OBJET : Prévention et Sécurité : CPV SUN 40, Commune de BITRY.

REFER : Votre transmission en date du 06 Septembre 2023.
Dossiers n° PC 060 072 23 C 0001

Par transmission visée en référence, il m'a été communiqué pour examen et avis le dossier relatif à la Société CPV SUN 40, qui projette réalisation d'une centrale photovoltaïque, sur les communes d'ATTICHY et de BITRY.

PC1 - Localisation du projet

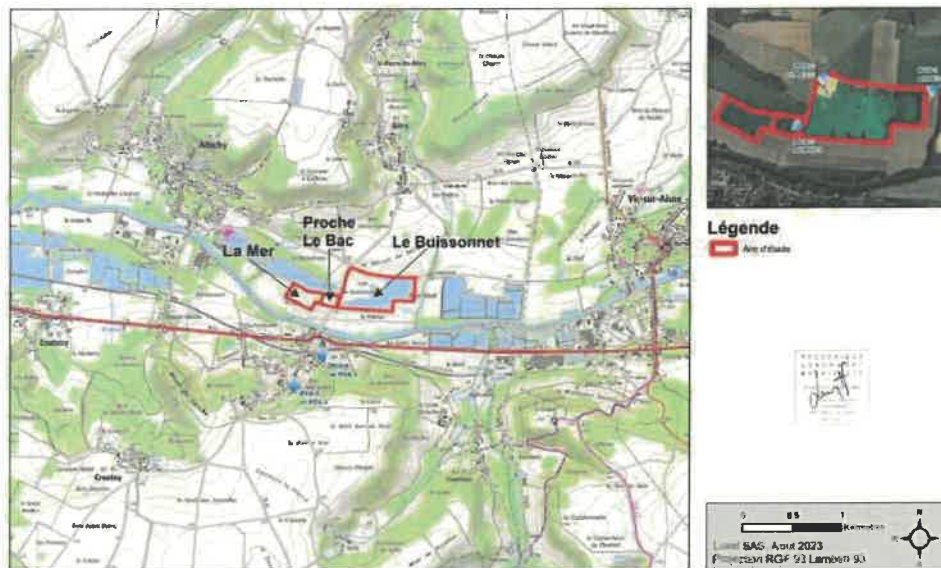
Le projet se situe en zone inondable au niveau des lieux-dits « Le Buissonnet » et « Le Bac » à Bitry et « La Mer » à Attichy. Le site est composé de deux plans d'eau distincts, séparés par un chemin communal : un plan d'eau d'environ 21 hectares à Bitry et un plan d'eau d'environ 5,5 hectares à Attichy (étude d'impact page 15).
